(上野遊水地を有効に生かす為に)

2011年1月20日

自然愛・環境問題研究所

「上野遊水地の諸元について」

(図-3参照)

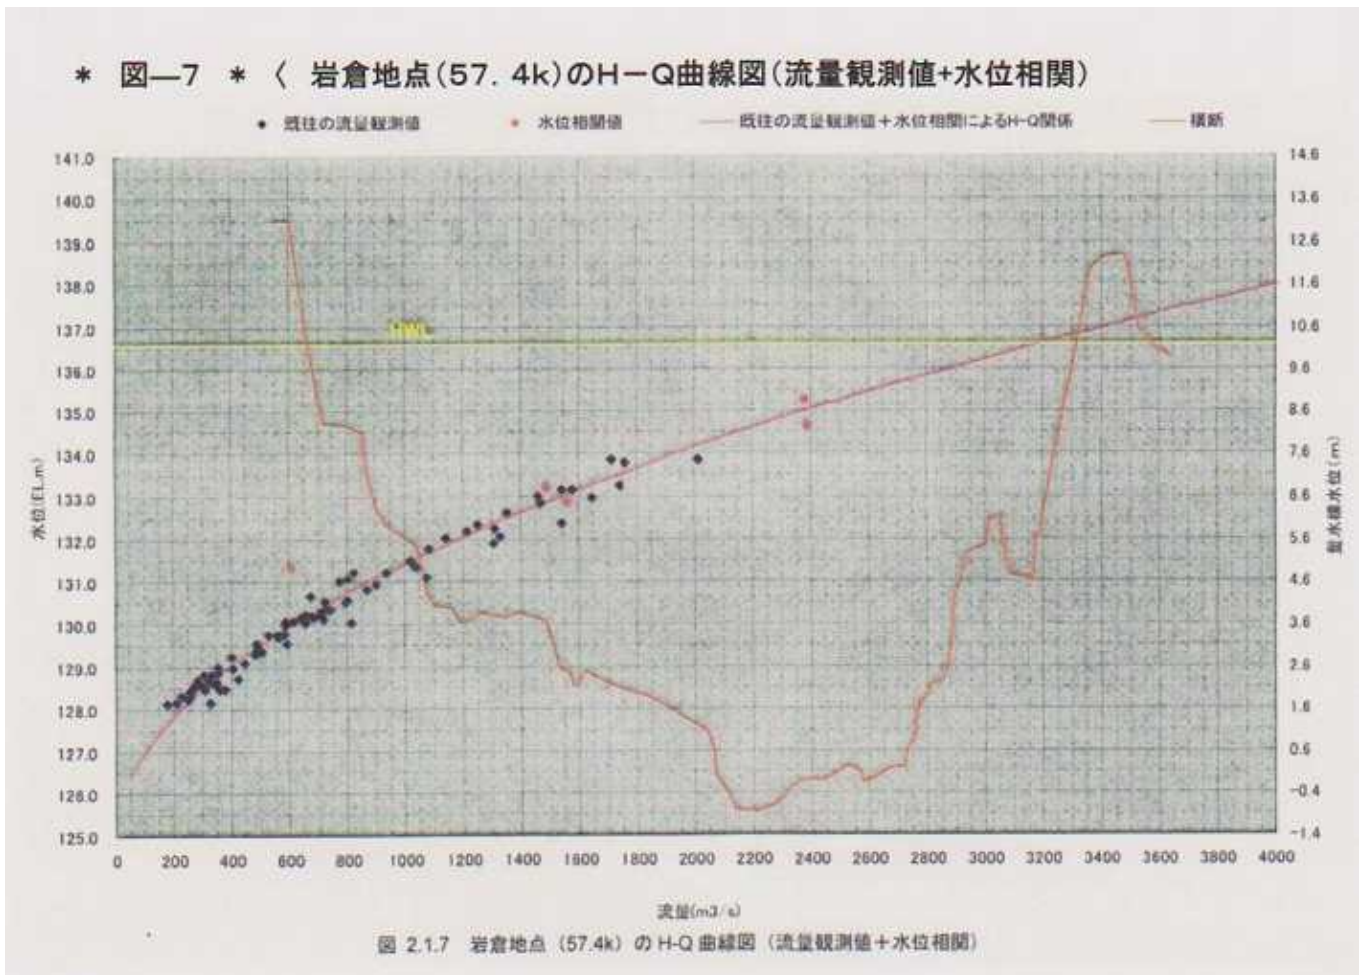
「上野地区の治水対策においては、上野地区の浸水被害の解消を行い、あわせて上下流バランスの観点から岩倉地点の流量を自然状態の流量以下とすることが必要である。」と述べているが、「自然状態の流量」(遊水地整備前の状態)なるものを、根拠なく「岩倉地点(57.4k)HWL 流量2,700m³/s」と昔から言い続けて来たのである。

その後の私の追及や淀川水系流域委員会の審議を経て、ようやく「岩倉地点(57.4k)HWL 現況(河川改修なし+遊水地整備なしの時)流量3,100m³/s」を認めていたが、今度は「自然流量=2,700m³/s」を使い出したのである。この「自然流量に抑える為、計画高水位より0.8m程度低い水位以下に流れを抑えなければならない。」とも言っているのである。

この不自然な、訳が分からぬ「上下流バランス」論が詭弁なのであって、普通に自然に「3,100m³/s流れる」のに、2,700m³/sに抑える事が、逆に上流側に「無理な負担」を押し付ける事になるが、一体全体！このアンバランスを公平というつもりな

のであろうか？「上流側」にしてみれば、上野遊水地を受入れる犠牲を払い、下流部への流量を減らす貢献をしている筈なのに、『400 m³/s以上に及ぶ「逆流」を受け止めると言うのか！』と怒り心頭の思いであろう。

興「自然流量」は、「岩倉地点(57.4k)HWL3,200 m³/s」としなければならない。
